改善箇所説明図

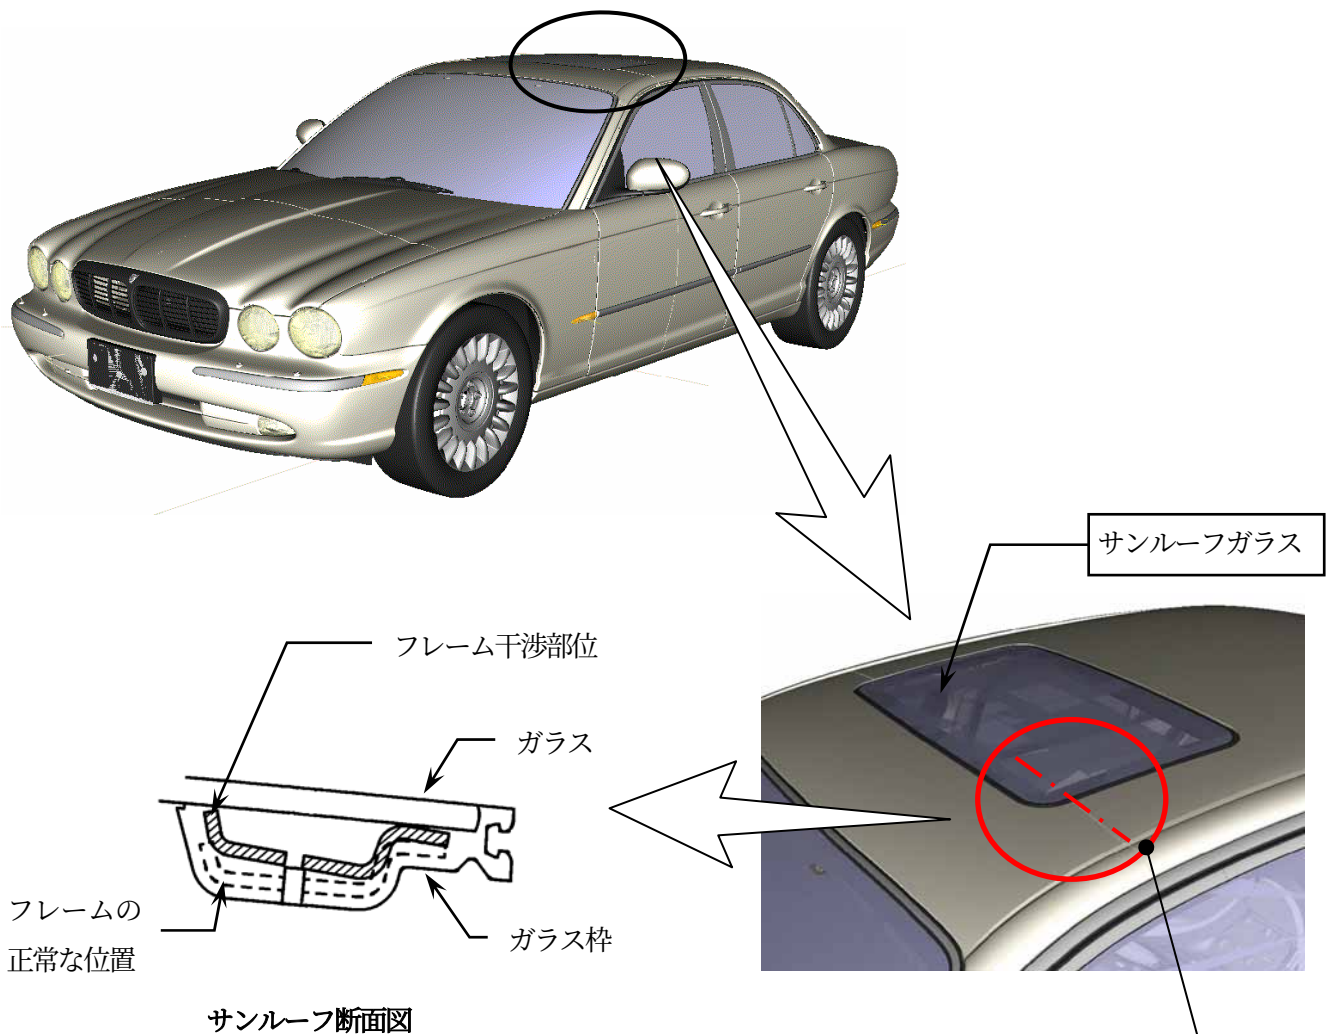
基準不適合発生箇所

サンルーフ装着車両において、ガラスを固定しているフレームの組付けが不適切なため、当該フレームとガラスが干渉しているものがある。そのため、ドアを閉じた時及び段差通過時に車体に加わる強い衝撃、または、サンルーフの開閉時に、当該ガラスが破損し、最悪の場合、乗員に傷害を与えるおそれがある。

改善の内容

全車両、サンルーフのガラスを良品と交換する。

〔改善後の識別〕

助手席ドアのドア側チェッカー、下部取り付けボルトに黄色ペイントを塗布する。
